改善箇所説明図

改善の内容

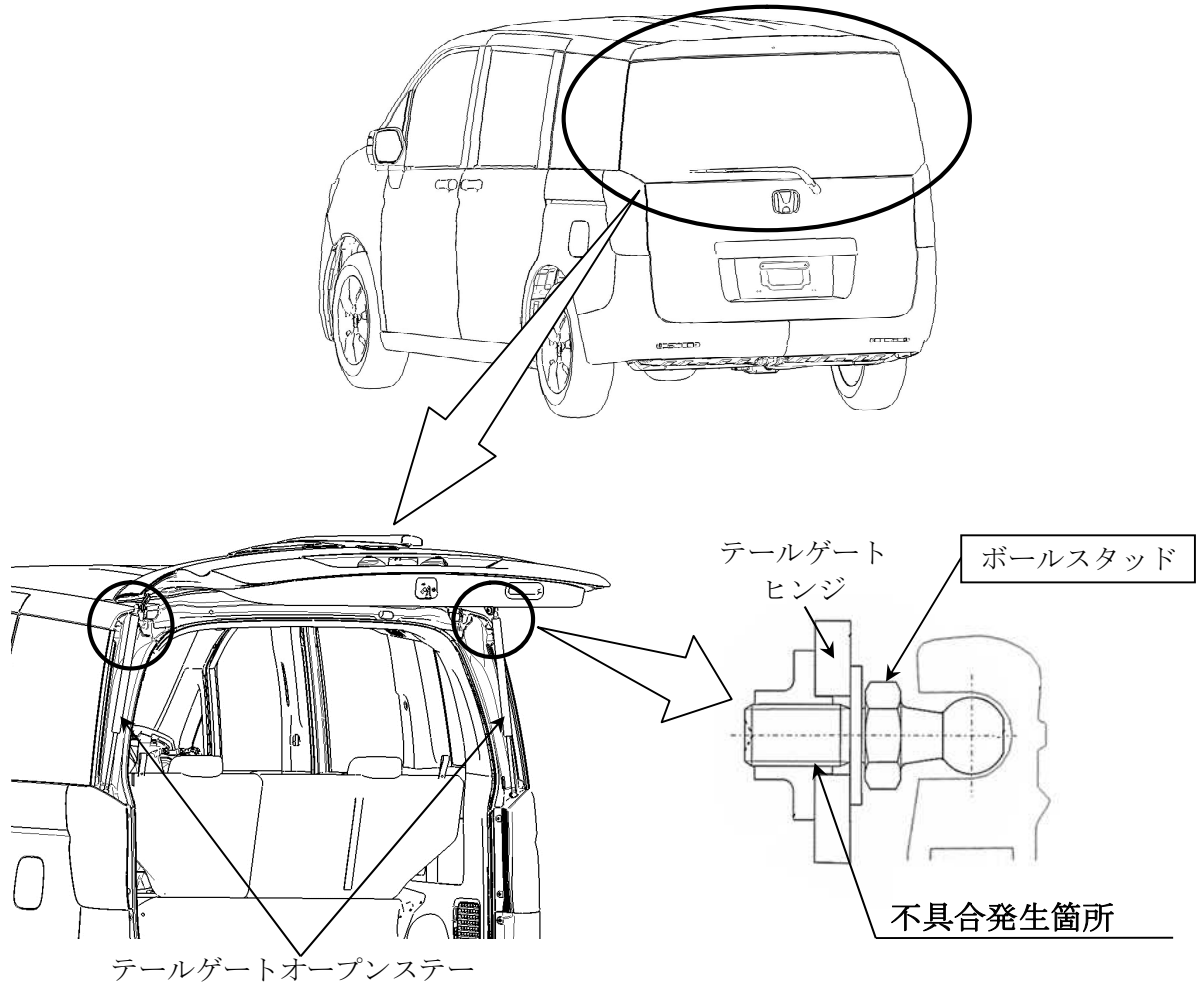
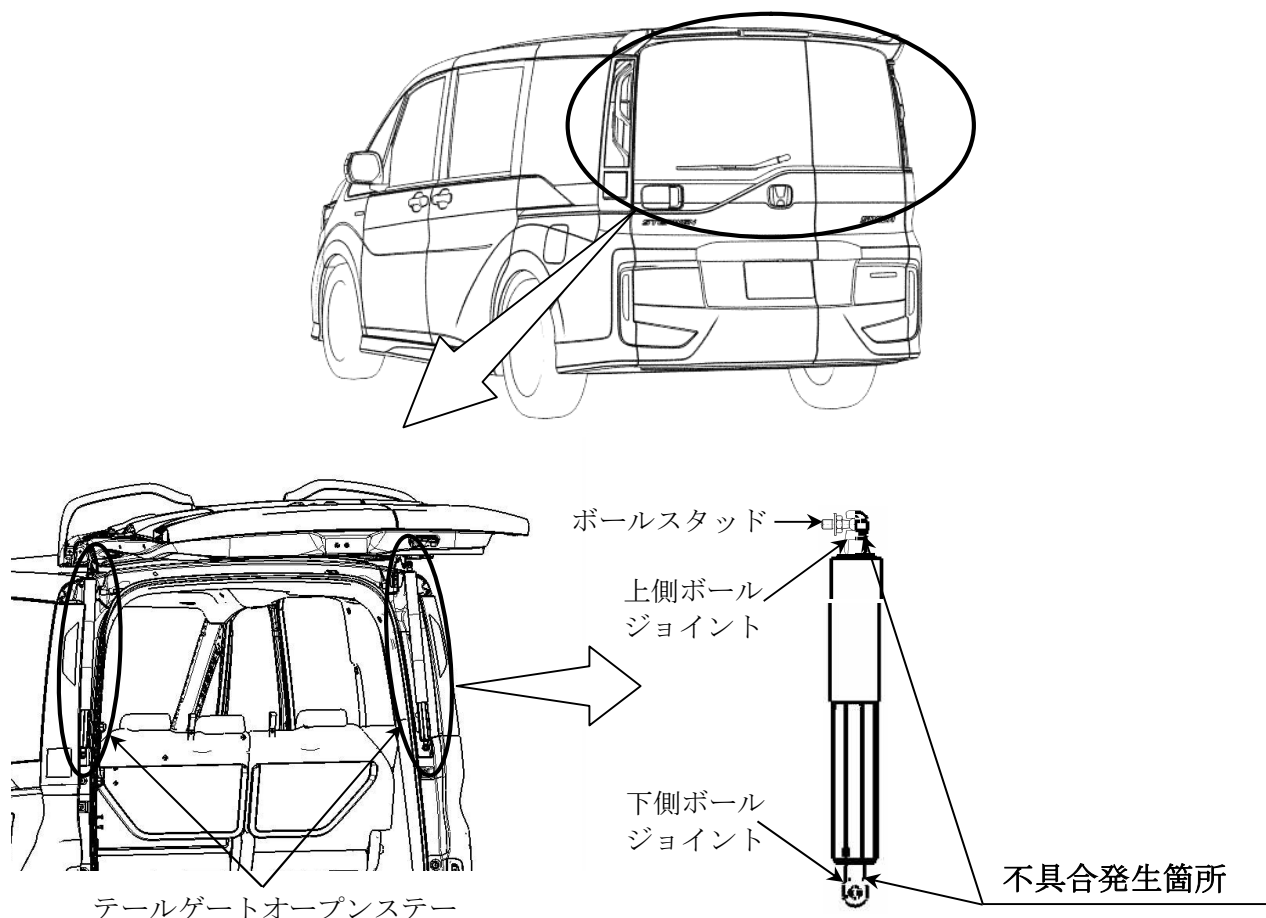
テールゲートオープンステーにおいて、ボールスタッドを取付けるテールゲートヒンジの締結座面穴径及び、ボールスタッドの締結座面径の指示が不適切なため、テールゲート開閉操作を繰り返行くと締結座面が座屈するものがある。そのため、そのままの状態で使用を続けると、ボールスタッドが緩み、最悪の場合、ボールスタッドが折損しテールゲートが突然降下するおそれがある。

全車両、ボールスタッドの締付けトルクを点検し、緩みのあるものは新品のボールスタッドと交換して新たに設定したトルクで締付ける。緩みのないものは、当該ボールスタッドを新たに設定したトルクで締付ける。一部の車両においては、緩みのあるものは、新品のボールスタッドに緩み防止剤を塗布し、新たに設定したトルクで締付ける。緩みのないものは、当該ボールスタッドに緩み防止剤を塗布し、新たに設定したトルクで締付ける。

改善箇所説明図

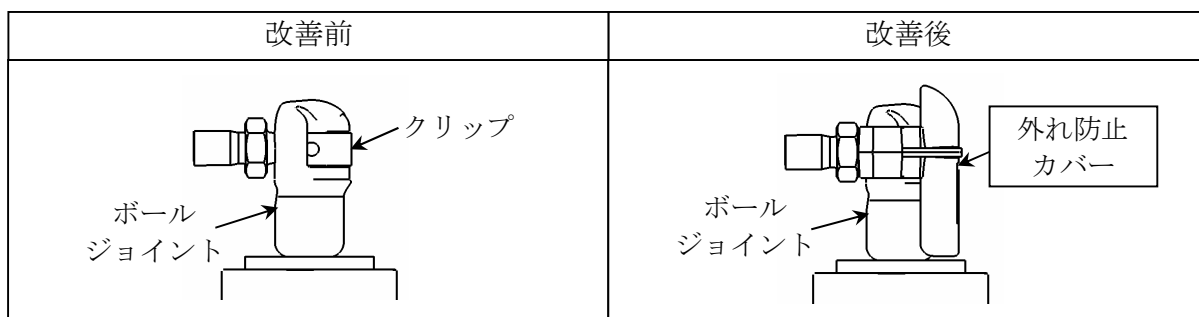
テールゲートオープンステーにおいて、下側ボールジョイントと車体側ボールスタッドの取付部構造が不適切、または、上側ボールジョイントと車体側ボールスタッドの組付け作業が不適切なため、ボールジョイントと車体側ボールスタッドを固定するクリップが浮くものがある。そのため、そのままの状態で使用を続けると、テールゲート開閉の繰返しにより、ボールジョイントが車体から外れ、テールゲートが突然降下するおそれがある。

全車両、テールゲートオープンステーのボールジョイントに外れ防止カバーを追加する。
